Expediente: **057560444666 057560238455**
Radicado: **RE-00568-2025**
Sede: **REGIONAL PARAMO**
Dependencia: **DIRECCIÓN REGIONAL PÁRAMO**
Tipo Documental: **RESOLUCIONES**
Fecha: **20/02/2025** Hora: **08:23:43** Folios: **14**

RESOLUCIÓN No.

POR MEDIO DE LA CUAL SE OTORGA UN PERMISO DE VERTIMIENTOS Y SE ADOPTAN OTRAS DETERMINACIONES.

3. ANALISIS DEL PERMISO – OBSERVACIONES.

Plano Sistema de Tratamiento vista lateral: Esquema de STARD vivienda principal y baño trabajadores:

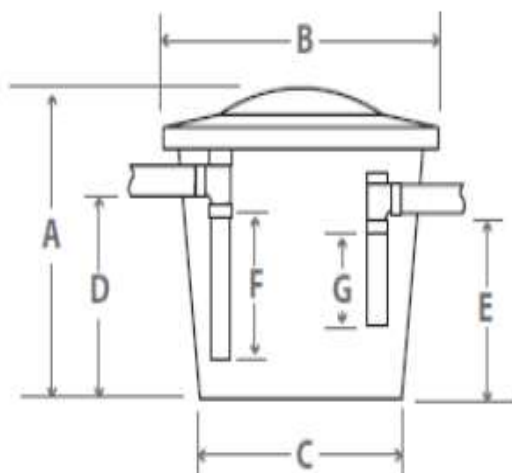
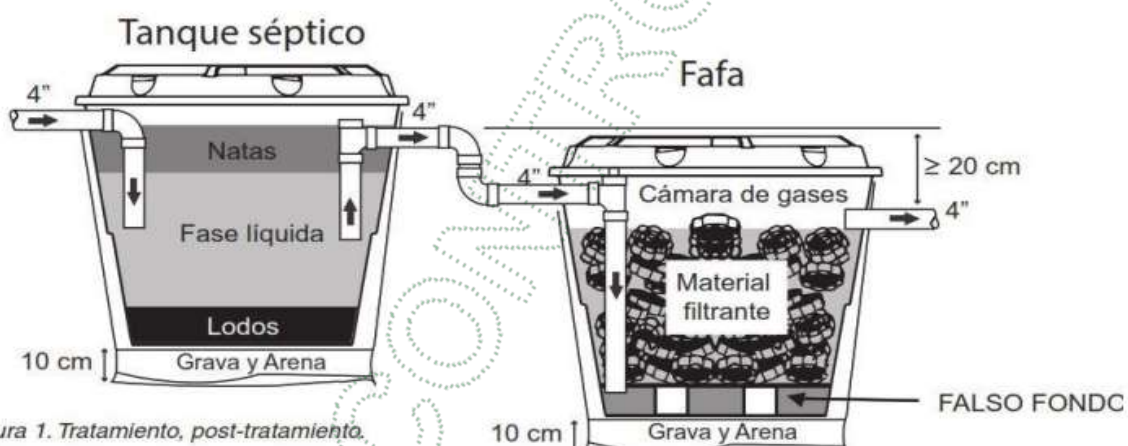
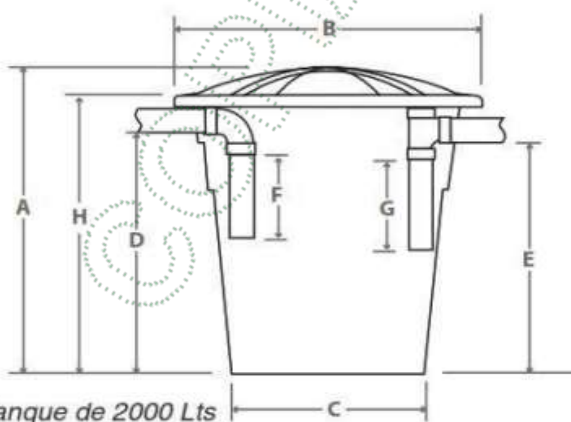
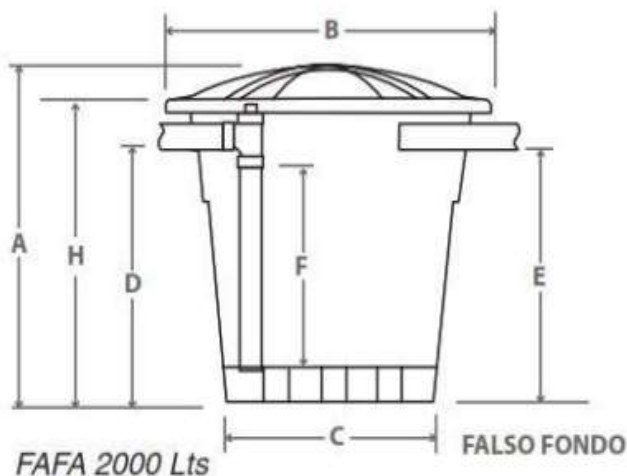
En relación a las memorias de cálculo detalladas del proyecto, los STARD propuestos son adecuados para tratar las aguas generadas por la actividad existente ya que las dimensiones propuestas y diseño no presentan inconsistencias, la descripción del funcionamiento, manejo y mantenimiento del STARD es apropiada para el diseño y localización propuesta, y la naturaleza del vertimiento se describe de forma clara y precisa, siendo los sistemas propuestos adecuados para manejar los residuos que consiste en materia orgánica disuelta, particulada y suspendida (grasas).

Es factible acoger el sistema de tratamiento para las ARD y campo de infiltración, toda vez que los diseños y memorias de cálculo cumplen con los parámetros técnicos que garantizan el adecuado tratamiento de los vertimientos Domésticos antes de su descarga al suelo.

ARTÍCULO SEGUNDO. ACOGER los sistemas de tratamiento de aguas residuales domésticas conformados por las siguientes unidades:

Plano vista superior y lateral del Sistema de desactivación de plaguicidas

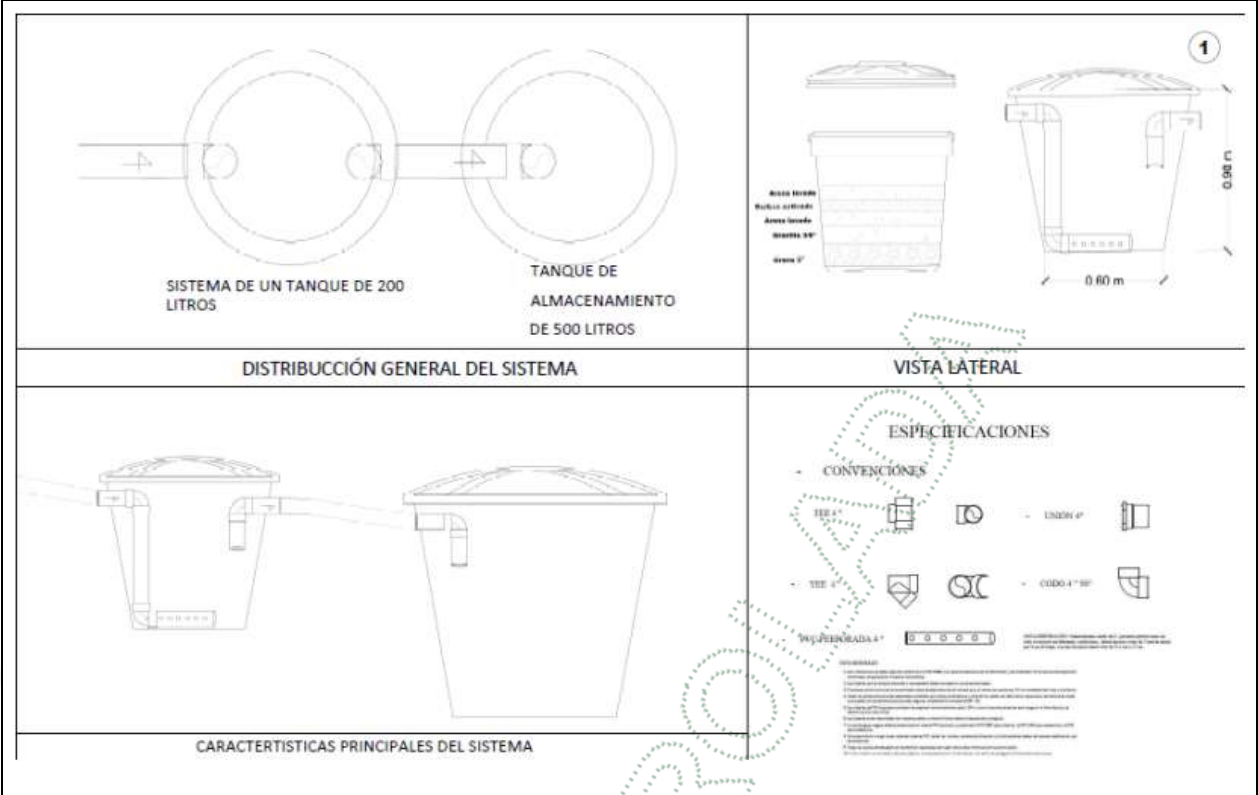
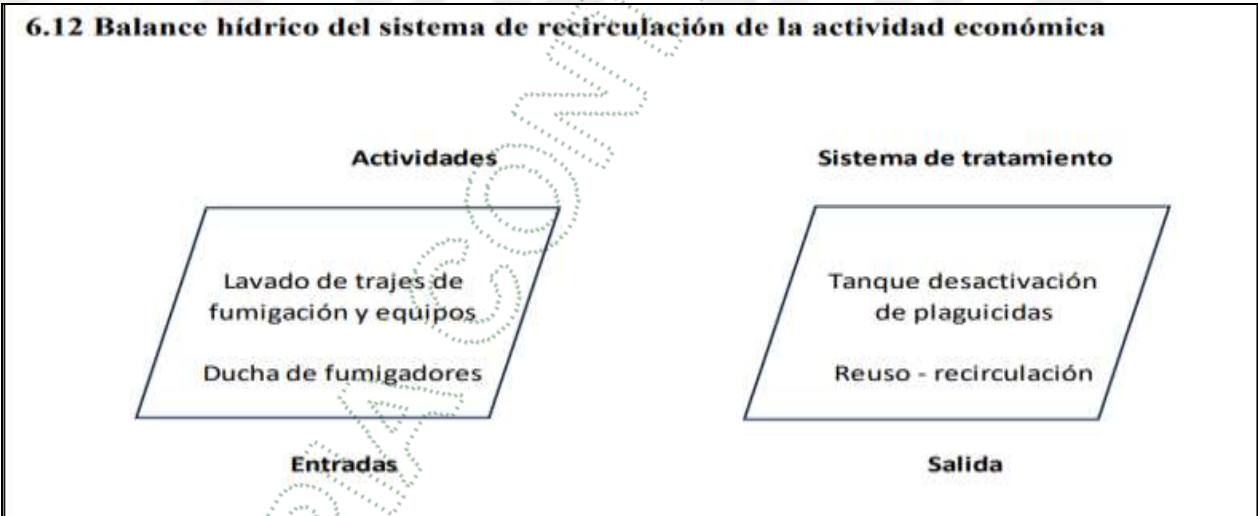
La propuesta para el manejo de las aguas residuales no domésticas (recirculación) se ajusta lo establecido en la Resolución 1256 de 2021 y las reglas señaladas en esta norma; por tanto, no se requiere de autorizaciones ambientales.

3. Realizar monitoreo de forma anual al sistema de tratamiento de aguas residuales no domesticas ARnD previo a su recirculación, seleccionando los tres (03) plaguicidas que en mayor porcentaje fueron utilizados en el último semestre y que tengan mayor categoría toxicológica, anexando la relación de la cantidad de plaguicidas utilizados en el periodo.
